### Declaração de Impacte Ambiental (DIA)

<b>Designação do Projeto:</b>	Projetos do Aumento de Capacidade do Aterro e do Aumento de Área da UTMB, nas instalações da RSTJ
<b>Fase em que se encontra o Projeto</b>	Projeto de Execução
<b>Tipologia de Projeto</b>	Instalações destinadas a operações de eliminação de resíduos não perigosos (não incluídos no anexo I) alínea c) do nº 11 do Anexo II do Decreto-Lei n.º 151-B/2013, de 31 de outubro, na sua atual redação.
<b>Enquadramento no regime jurídico de AIA</b>	Subalínea ii) da alínea b) do nº 4 do artigo 1º
<b>Localização (freguesia e concelho)</b>	Lugar de Ferro de Engomar, Freguesia da Carregueira, Concelho de Chamusca, Distrito de Santarém.
<b>Identificação das áreas sensíveis (alínea a) do artigo 2º do DL 151-B/2013, de 31 de outubro)</b>	Não se aplica
<b>Proponente</b>	RSTJ, Gestão e Tratamento de Resíduos, E.I.M, S.A.
<b>Entidade licenciadora</b>	Comissão de Coordenação e Desenvolvimento Regional de Lisboa e Vale do Tejo (CCDR LVT)

<b>Autoridade de AIA</b>	CCDR LVT

Figura 9 – Rede de monitorização proposta (Fonte: Figura 2.4 do Aditamento ao EIA)

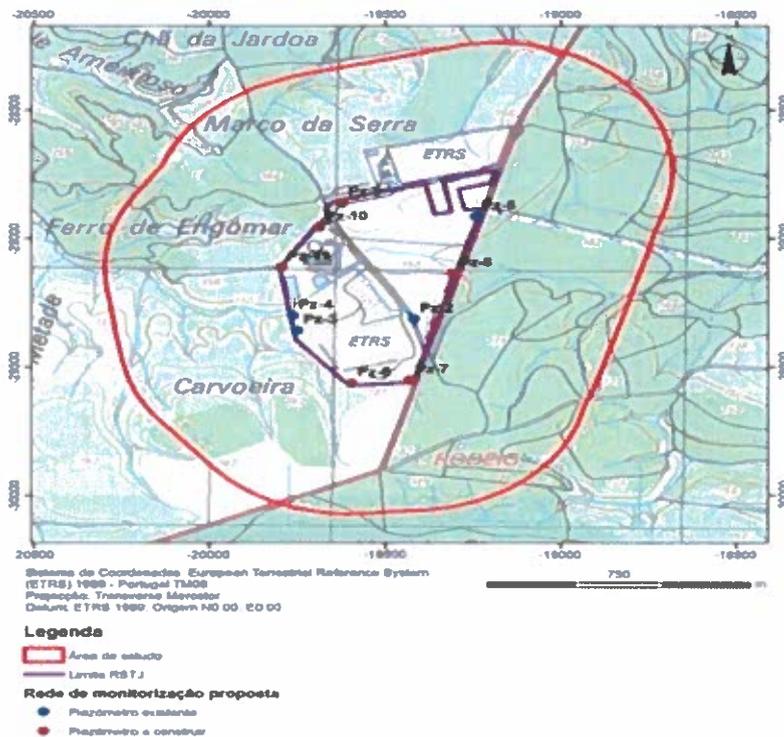
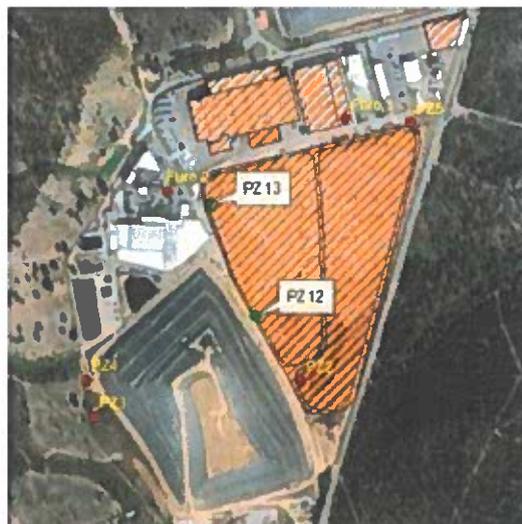
Ao Plano de Monitorização em vigor deve ser acrescido a construção de mais seis piezómetros e a inclusão do parâmetro TPH C10-C40.

Os piezómetros PZ9 e PZ10 deverão ter uma profundidade suficiente para que nunca fiquem a seco e a câmara de admissão de água deverá intersestar a primeira camada aquífera detetada, contada a partir da superfície do terreno.

O piezómetro PZ11 deverá ter uma profundidade suficiente para que nunca fique a seco e as profundidades das câmaras de admissão de água deverão localizar-se nos níveis aquíferos intersestados até à profundidade da lagoa de tratamento mais profunda.
